# AUDIT BEZPEČNOSTI POZEMNÍCH KOMUNIKACÍ

„II/353 D1 – RYTÍŘSKO – JAMNÉ, I.STAVBA“

Místo stavby:	Kraj: Vysočina Město, obec: Rytířsko, Jamné Katastrální území: Rytířsko (671720)
Druh stavby:	rekonstrukce silnice II/353
Fáze auditu:	návrh projektové dokumentace : – stupeň pro stavební povolení (DSP)
Zak. číslo:	BA2023_03

##### Riziko 1:

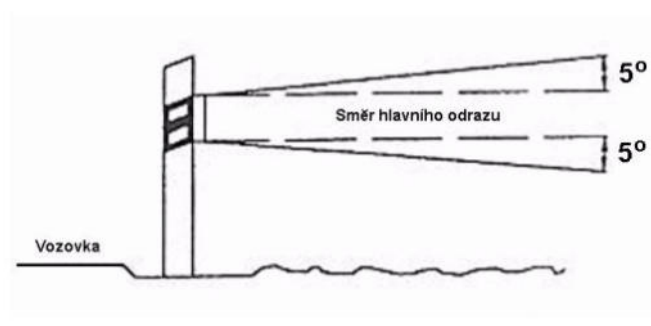
Vzhledem ke zvýšené kumulaci nehodovosti a srážek s lesní zvěří v celém řešeném úseku bylo zpracovatelem auditu identifikováno níže uvedené riziko.

Střet vozidel s lesní zvěří

Závažnost rizika: **Střední**

Návrh řešení: Vzhledem k velmi častému střetu vozidel se zvěří v celém řešeném úseku a počtu dopravních nehod způsobené nehody s lesní zvěří, se jeví jako nejvhodnější osadit pachové ohradníky podél silnice po dohodě s mysliveckým sdružením v dané oblasti.

Dále auditor doporučuje osazení odražečů proti zvěří na směrové sloupky dle TP130.
